## FORMATO EIA-FEA-007

### INFORME TÉCNICO DE INSPECCIÓN AL SITIO DE DESARROLLO DEL PROYECTO

<b>Proyecto:</b>	Brisas de Paris		
<b>Categoría:</b>	I		
<b>Promotor:</b>	Construcciones y Desarrollos Nieto, S.A.		
<b>Representante Legal:</b>	Carlos Hernán Nieto Pérez		
<b>Ubicación:</b>	Corregimiento de Paris, Distrito de Parita, provincia de Herrera.		
<b>Expediente No.:</b>	DRHE-I-AC-29-2020		
<b>Fecha de la inspección:</b>	2 de Febrero de 2021		
<b>Fecha del Informe:</b>	3 de Febrero de 2021		
<b>Participantes:</b>	Nombre	Cargo	Institución
	Yuria Benítez	Evaluadora de Estudio de Impacto Ambiental	MiAmbiente - Herrera
	Francisco Cortés	Evaluador de Estudio de Impacto Ambiental	MiAmbiente - Herrera
	Robinson Blandón	De parte de la Consultoría Ambiental	---

Fig. No. 3, 4, 5: Vista de los árboles presentes a lo interno de la finca.

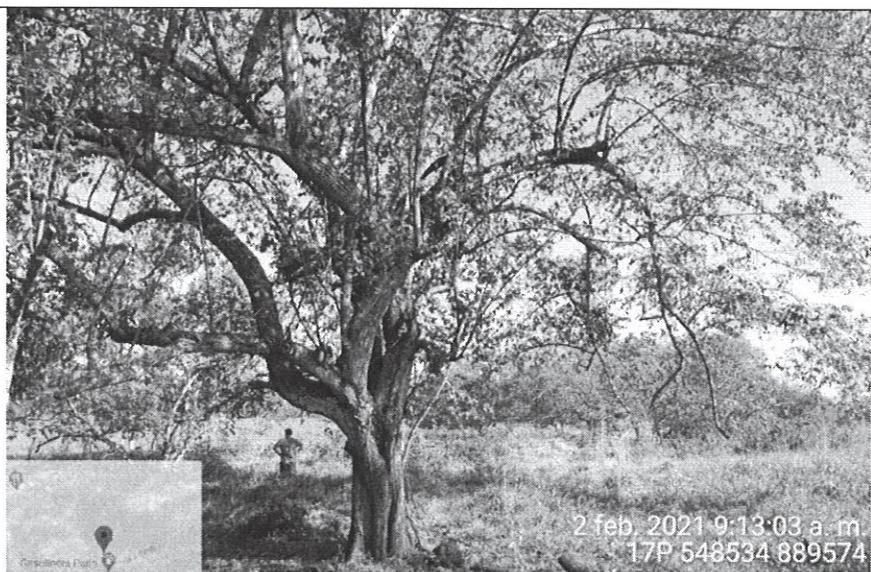
- En referencia a la cobertura vegetal a lo interno de la finca, objeto está conformada por gramíneas, árboles dispersos y árboles en las cercas vivas. No se observaron especies faunísticas al momento de la inspección.

- En el **punto 7.1.1 Caracterización Vegetal, inventario forestal** (página 46) del EsIA, se establece que “*por las características de la vegetación en las áreas del proyecto no amerita la elaboración de un inventario forestal dentro de la finca objeto del proyecto residencial*”, sin embargo, al momento de la inspección, se observaron árboles dispersos a lo interno de la finca y en las cercas vivas, algunos con diámetro mayor a 20 cm de diámetro, razón por la que se requiere establecer los árboles que se verán afectados con el desarrollo del proyecto.
